工程指示 / 要求簡箋 ENGINEER INSTRUCTIONS(E.I.)

工程指示編號:	EI- 5034	修改版本:	-
	HK- 1430		
工程編號:	J 853	工程名稱:	大窩坪 (延坪道)
收件人:	生統/水洪	發件人:	Lai Sik Hung
工程項目:	鋁窗頂橫及邊企問題回覆	日期:	29/08/2022

4 VERTICAL DETAIL
DT22 For Alum. Louver

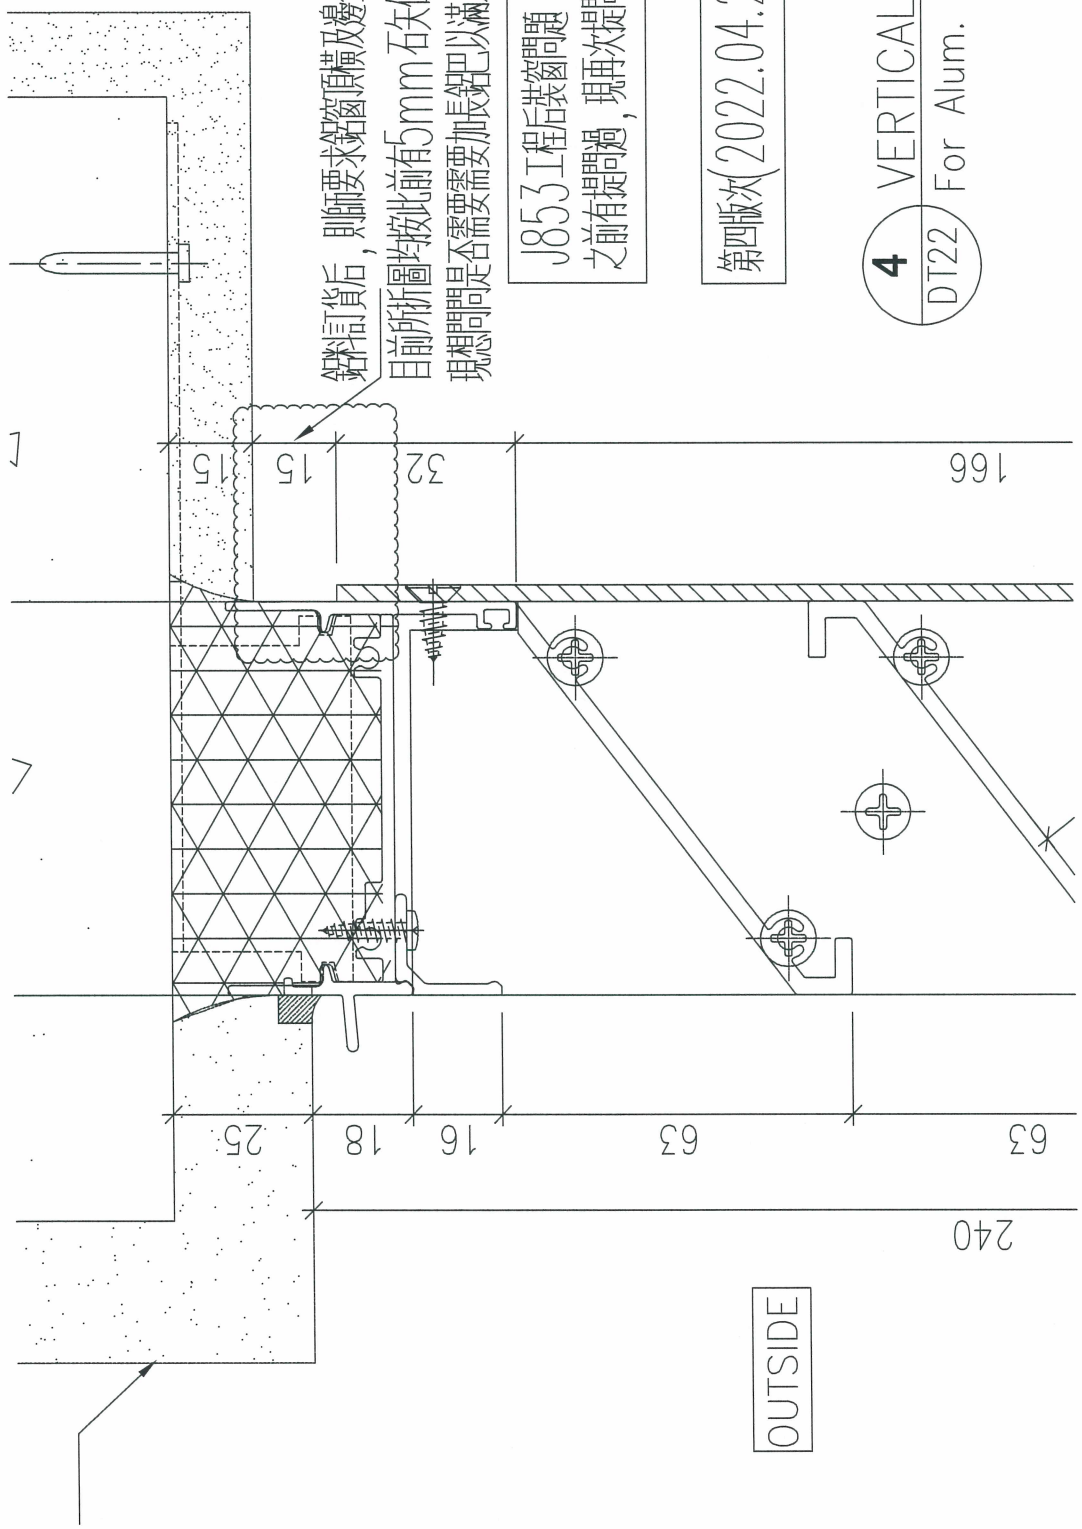
鋁窗頂橫及邊企，此位在訂貨前的節點是有5mm 石矢位
目前所折圖均按此節點處理出圖的

J853 工程后裝窗問題
之前有提問過，現再次提問

鋁料訂貨后，則斷要求鋁窗頂橫及邊企的筋點位要求取消5mm 石矢位
 目前所折圖均按此前有5mm 石矢位做圖的
 現想問問是否需需要加長鋁巴以滿足則斷要求 (取消5mm 石矢位) ?

以此為準

下需加長鋁巴
